OGGETTO: Integrazione impegno di spesa per manutenzione ordinaria e straordinaria della Motonave Ermione - Ditta Cantiere Navale Accardi di Ortona (CH).

Oggetto : Motonave Ermione – Invio preventivo integrativo di spesa

Tubazione sentina 1

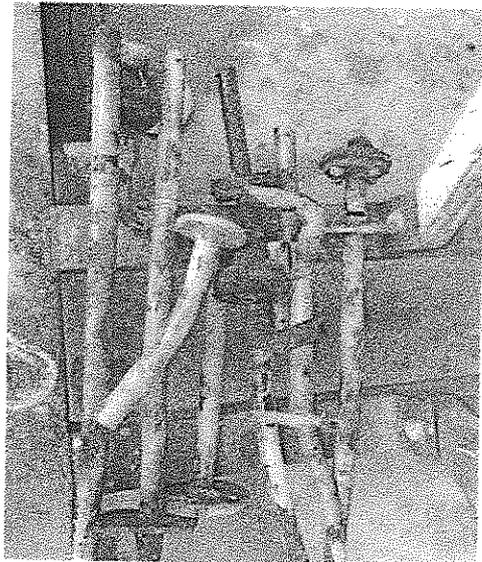
L'impianto di Sentina utilizza, per l'aspirazione delle acque di sentina dai compartimenti della nave, parte delle tubazioni e la stessa pompa del vecchio Impianto Antincendio dismesso, del quale si è chiesta la rimozione. Soltanto a rimozione iniziata del suddetto Impianto si è potuto evidenziare lo stato di elevata corrosione delle tubazioni e di conseguenza la necessità della loro sostituzione. Le tubazione che Vi preventiviamo saranno in acciaio a spessore, come la vecchia linea.

Boccola asse evidentemente consumata (sinistra)

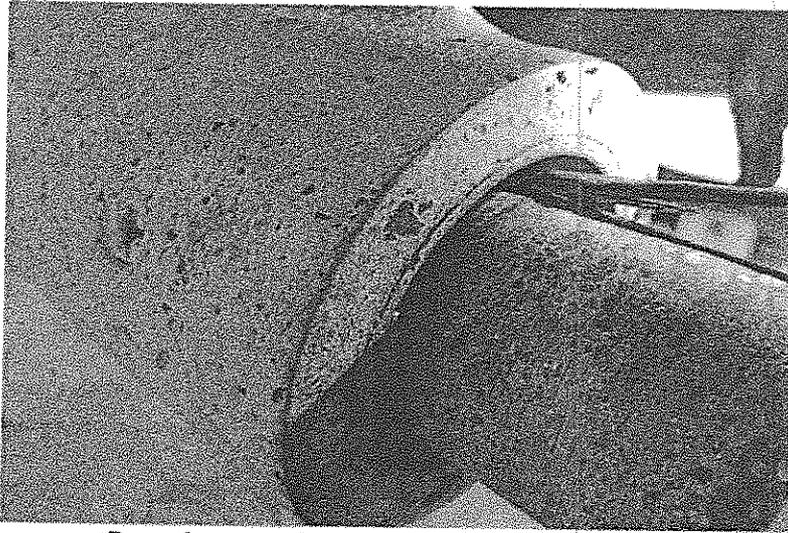
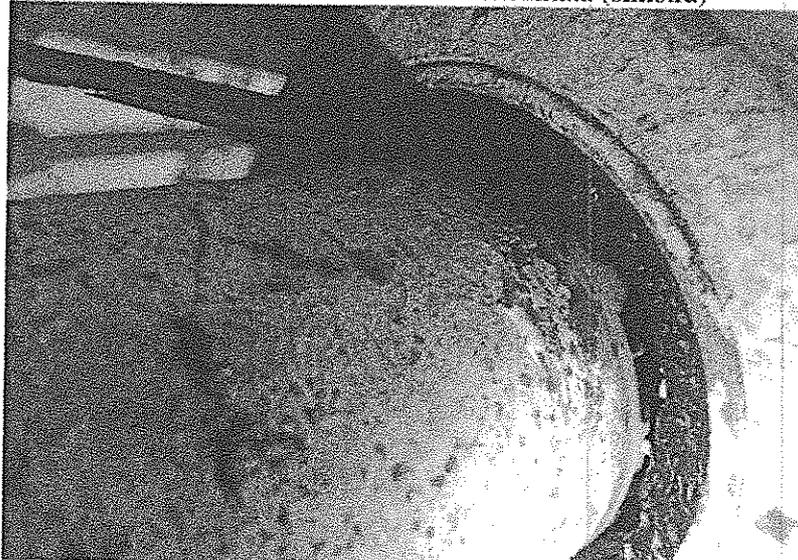
Le boccole, infatti, risultano molto usurate su entrambi i lati, in particolare sul lato di dritta, forse anche a seguito di una cima presa all'elica o ad altro danno del genere.

--> **Boccole:** Intervento meccanico per la sostituzione delle boccole in corrispondenza dei braccetti portaelica delle due linee d'albero della Motonave.
